AREA ESTRATTIVA PIANACCI - S. STEFANO - SLOPI E VAL DEI SARI

PROGRAMMA DI ATTUAZIONE COMUNALE

RISPOSTA A RICHIESTE DI INTEGRAZIONE

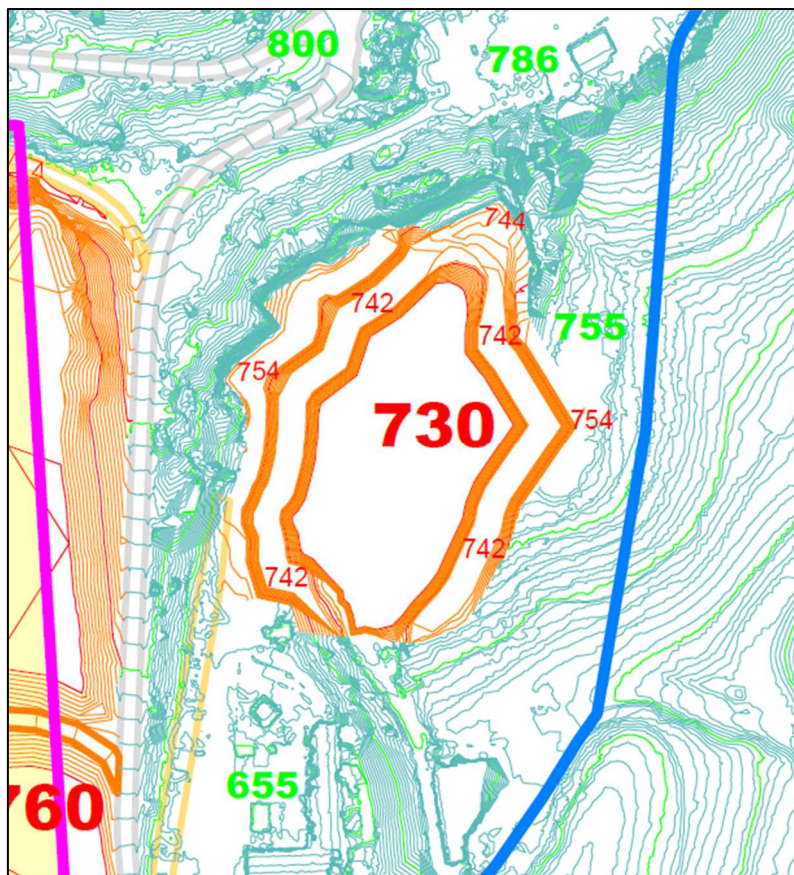
3. Chiarimenti in merito a chi realizzerà i tomi fuori dal Piano cave; essendo il Programma di Attuazione uno strumento pianificatorio di livello comunale, deve essere specificato chi realizzerà tali opere, con che tempistiche e con quali modalità (Servizio Industria ricerca e minerario);

Per quanto concerne, invece, i tomi previsti dal Programma di Attuazione alla base dei Macrolotti M2, M3 e all'interno del Macrolotto M4 la loro realizzazione sarà integralmente a carico di ciascun singolo aggiudicatario. Ogni concessionario

dovrà dunque provvedere alla costruzione del tomo di competenza a proprie spese, nel rispetto delle modalità esecutive, delle tempistiche definite dal Programma di Attuazione.

I tomi che corrono parallelamente alla viabilità dovranno essere costruiti entro 18 mesi dalla data di inizio dei lavori, utilizzando prevalentemente il materiale proveniente dalla scopertura delle parti alte del giacimento, in modo da contenere la movimentazione dei materiali in entrata e in uscita dall'area estrattiva.

Per quanto riguarda il tomo a protezione dell'abitato di Santo Stefano, trattandosi di un'opera collocata al di fuori del perimetro del Piano Cave ed insistente su proprietà private, la sua realizzazione sarà interamente a carico del Comune di Fornace. La complessità delle fasi preliminari, quali le procedure espropriative, l'acquisizione dell'autorizzazione necessarie e la successiva progettazione puntuale dell'intervento, rende decisamente più agevole ed efficace che il coordinamento dell'esecuzione dell'opera siano assunti dal Comune, che realizzerà l'opera annoverandola come opera pubblica. L'Amministrazione provvederà successivamente a ripartire i costi sostenuti tra i concessionari, applicando criteri oggettivi e proporzionati quali quota fissa uguale per tutti i concessionari, volume e superficie dei rispettivi macrolotti, al fine di garantire equità contributiva tra gli operatori coinvolti.

Per la realizzazione del tomo a protezione della frazione di Santo Stefano si prevede un tempo massimo di realizzazione pari a 24 mesi dalla data di inizio dei lavori.
